Energie Ambernac

Projet éolien d'Ambernac
Commune d'Ambernac
Communauté de communes de Charente Limousine
Département de la Charente (16)

Éléments de réponse à l'avis de la Mission Régionale d'Autorité environnementale

Décembre 2022

Localisation de la variante d'accès 4 vis-à-vis des enjeux liés à la faune terrestre

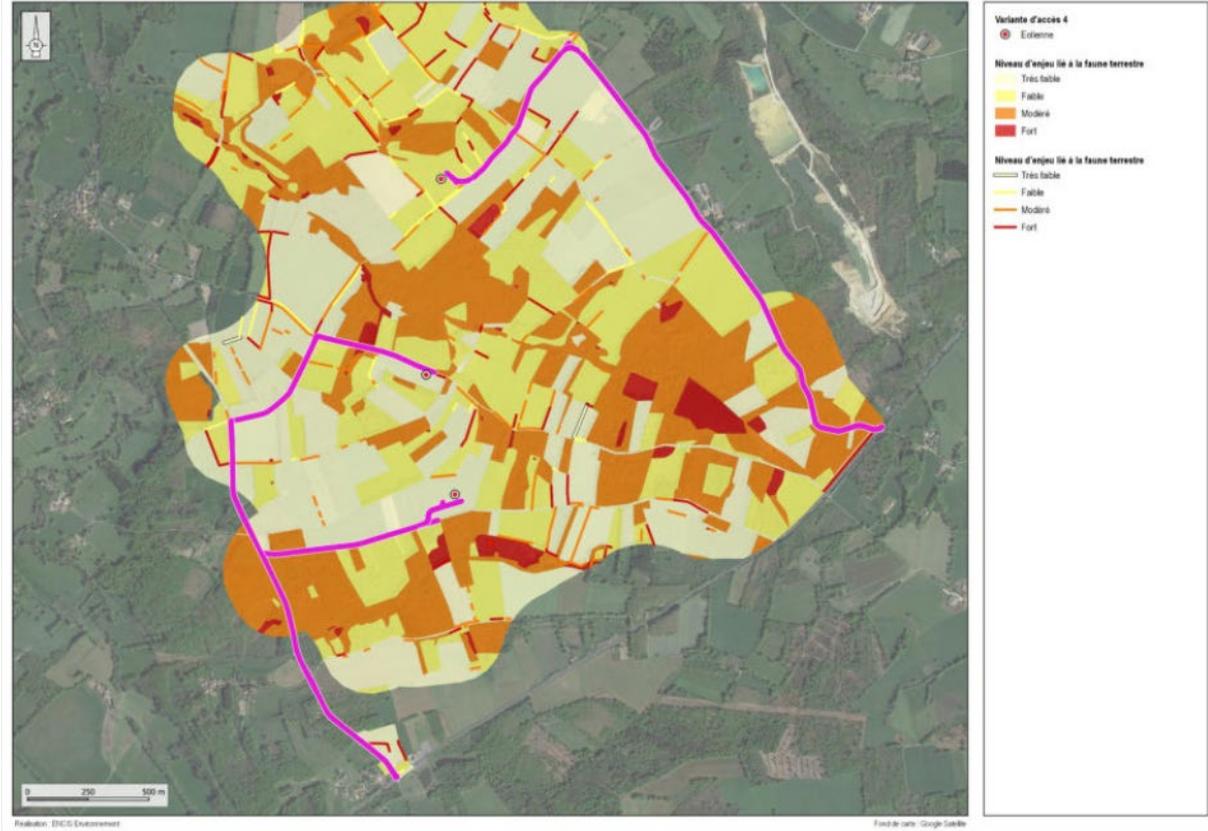
« La MRAe recommande que les implantations retenues pour les trois éoliennes soient matérialisées sur les cartes d'état initial des fonctionnalités écologiques et des enjeux. »

Les cartes des enjeux écologiques couplées avec les différentes variantes du projet se trouvent dans les compléments apportés en juin 2022, annexe 3 du volet écologique (page 336 à 360).

Ci-dessous les cartes de la localisation de la variante n° 4 retenue pour le projet vis-à-vis des enjeux liés à l'avifaune, aux chiroptères, à la faune terrestre, aux habitats naturels et à la flore.

Carte 129 : Localisation des parcelles conventionnées pour la plantation de haies bocagères

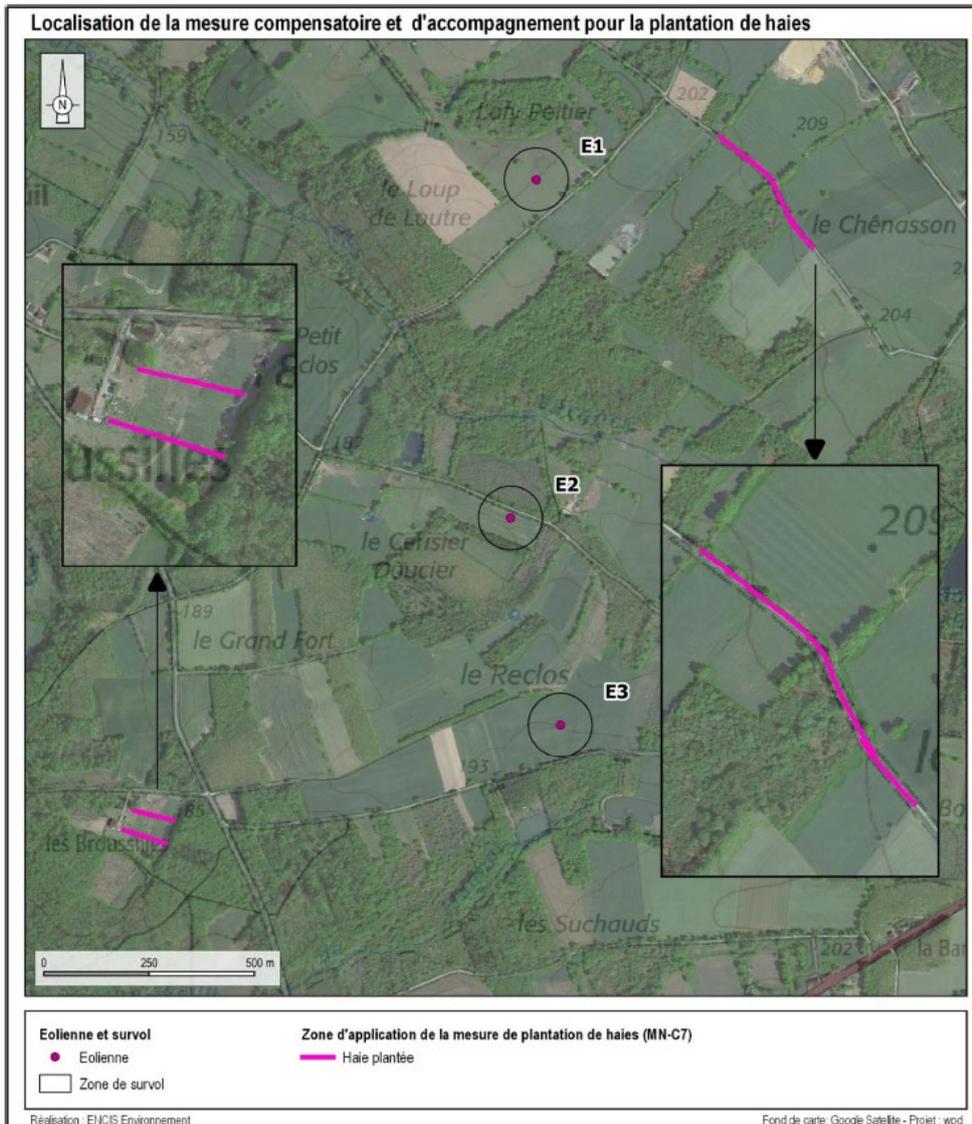
« La MRAe souhaite des précisions sur la nature (choix des essences), sur le type de plantations (haies hautes ou basses, simple ou double), ainsi que sur la localisation des haies de compensation. »

La mesure C32 (Mesure MN-c7) consistant en une "Plantation et gestion de 550 m linéaires de haies bocagères" prévue et décrite dans l'Étude d'impact (p. 385), précise les types d'essences locales à planter (Noisetier, Aubépine, Prunelier, Houx commun, Cornouiller sanguin, Fusain d'Europe, Saule, Rosier des chiens, Chêne pédonculé) et les types de plantations (40 à 60 cm pour les espèces arbustives et 1,50 m pour les arbres). La localisation précise de la mesure est présentée en page 386 de l'étude d'impact, grâce à la carte 129 : Localisation des parcelles conventionnées pour la plantation des haies bocagères.

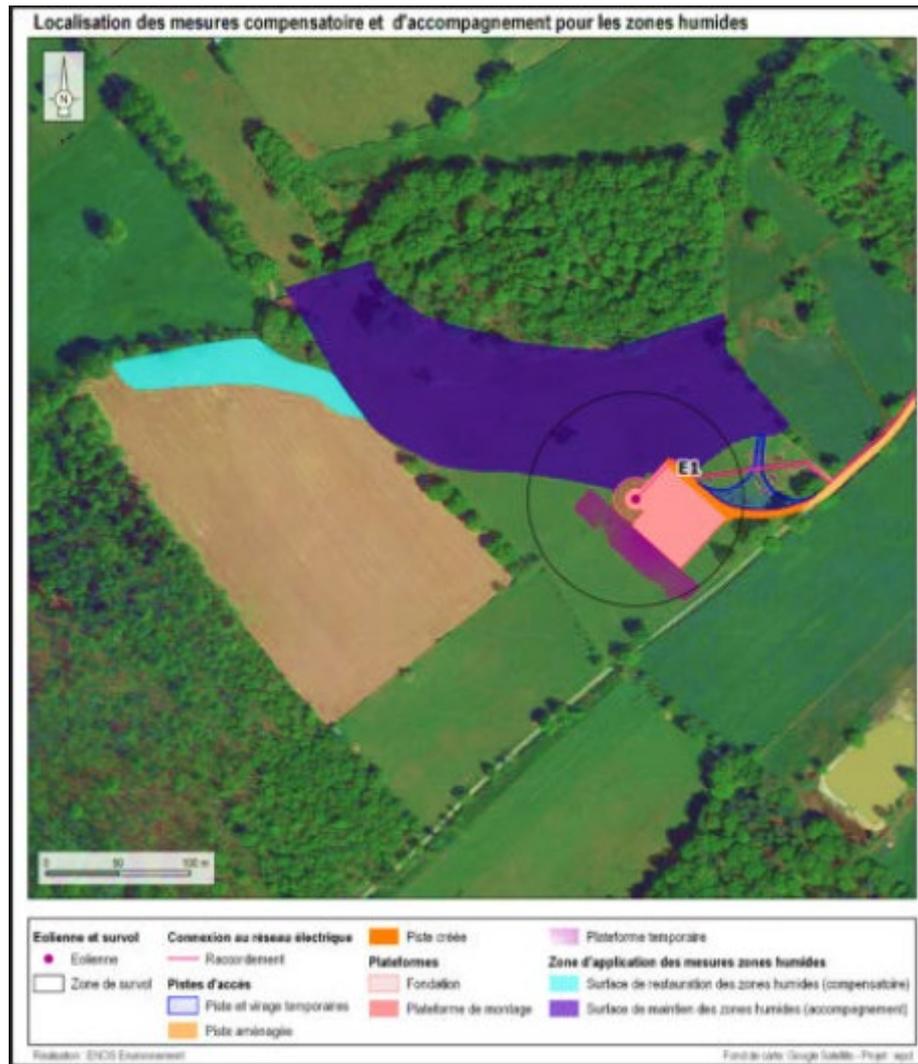
« La MRAe recommande d'exposer une alternative significative de la localisation de l'éolienne E1 permettant de mieux éviter la zone humide, et d'apporter les éléments d'analyse sur l'aptitude de la zone envisagée pour compenser les destructions. »

La mesure C34 (Mesure MN-C9) de "Compensation des zones humides impactées" décrite page 387 de l'Etude d'impact prévoit une zone de compensation située le long d'un cours d'eau, dont le sol présente des traces rédoxiques prouvant la présence d'eau en saturation dans le sol une partie de l'année. Actuellement, cette zone est en culture de maïs et ne permet pas à une végétation spontanée de s'exprimer. De plus, la pratique du labour modifie les premiers horizons du sol et vient dégrader les fonctionnalités écologiques de ce dernier. L'objectif de cette mesure de compensation est de supprimer la culture de maïs sur une surface de 4000 m², de stopper les pratiques de labour dans le but de retrouver une zone humide fonctionnelle et attractive pour un grand nombre d'espèces floristiques et faunistiques. Une étude des fonctionnalités des zones humides a également été réalisée et est décrite page 392 du Tome 4.1 de la Demande d'Autorisation Environnementale.

De plus, la disposition D40 du Schéma Directeur d'Aménagement et de Gestion des Eaux d'Adour-Garonne stipule qu'en termes de compensation des zones humides, un ratio de 150% de la surface perdue devra être appliqué. Le pétitionnaire a appliqué ce ratio de 150%, puisque la surface de zones humides perdue est de 2 168 m² et celle de compensation prévue est de 3 260 m².

En complément de cette mesure de compensation des zones humides, une mesure de maintien et de gestion extensive de 3 ha de prairie méso-hygrophile (dite prairie humide) est décrite en page 388 de l'Etude d'impact.
